Č.j.: MUCE 36639/2025

odvolání

**„Výstavba dopravní infrastruktury a inženýrských sítí Jesenice 8 - dostavba území - výstavba komunikací,
VO a dešťová kanalizace (odvodnění komunikací)“**

Příloha č.1 Výřezy z Územního plánu obce Jesenice ve znění po změnách 1 až 9

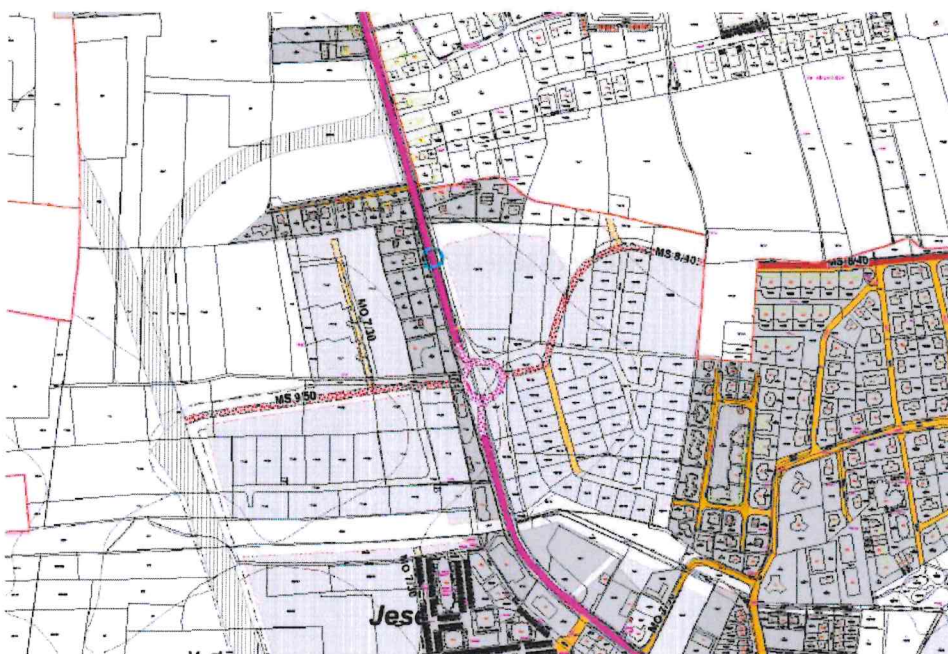
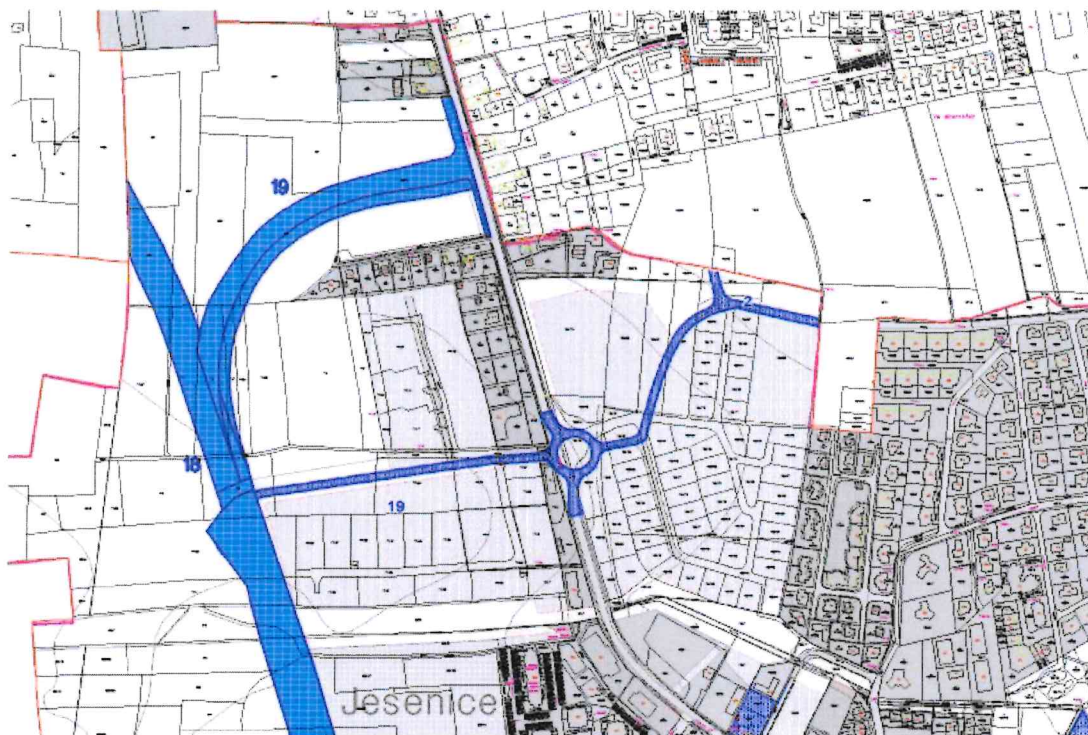
a) Záměr nerespektuje trasu propojovací komunikace na pozemku parc.č. 733/154, k.ú. Jesenice u Prahy, tak, jak je vymezena v platném Územním plánu obce Jesenice, ve znění po změnách 1, 2, 4, 5, 6, 7, 8 a 9. Pátevní komunikace je navržena o cca 20 m severněji. V ploše obecně obytného území je sice možné umístit komunikaci, ale není reálné na okružní křižovatku napojit další pátevní komunikaci v trase vymezené územním plánem. Vzhledem k důležitosti pátevní komunikace vymezené v ÚP pro obsluhu daného území, město na její realizaci trvá, a to v patřičných potřebných parametrech.

c) Pokud se stavebník odkazuje na platný Územní plán Jesenice a okružní křižovatku v něm zobrazenou, pak se musí držet tvaru, rozměru a daných parametrů v Územním plánu určených. Není možné si z daných parametrů vybrat jen některé a ostatní ignorovat. Dle platného Územního plánu obce Jesenice ve znění po změně č. 1 až 9 má být tato křižovatka čtyřramenná, kdy do ní mají ústít dvě ramena silnice II/603, rameno plánovaného budoucího východního obchvatu Jesenice a pátevní komunikace, která by měla obsloužit nejen přilehlé obytné území, ale také rozsáhlé plochy občanské vybavenosti a sportu v severozápadní části katastru Jesenice. Právě vzhledem k očekávanému značnému vytížení všech těchto čtyř ramen okružní křižovatky není možné z důvodu zachování propustnosti křižovatky zmenšit její rozměr a navýšit počet jejích ramen ze 4 na 7.

e) Okružní křižovatka je v ÚPO Jesenice veřejně prospěšnou stavbou, ale záměr tak, jak je v projektové dokumentaci navržen, neodpovídá velikostí ani tvarem, ani počtem ramen. Veřejně prospěšnou stavbou byla vymezena z důvodu napojení obchvatu města v tomto místě, respektive přeložky silnice II/603 v místě křižovatky. Trasa obchvatu ale byla změnou č.7 ÚPO Jesenice změněna a jeho napojení na ulici Budějovická posunuto. Okružní křižovatka v tomto místě již tedy ztrácí svůj původní význam. Došlo tedy k zásadní změně podmínek v území, jak je uvedeno výše. Formu napojení záměru na silnici II/603, respektive na
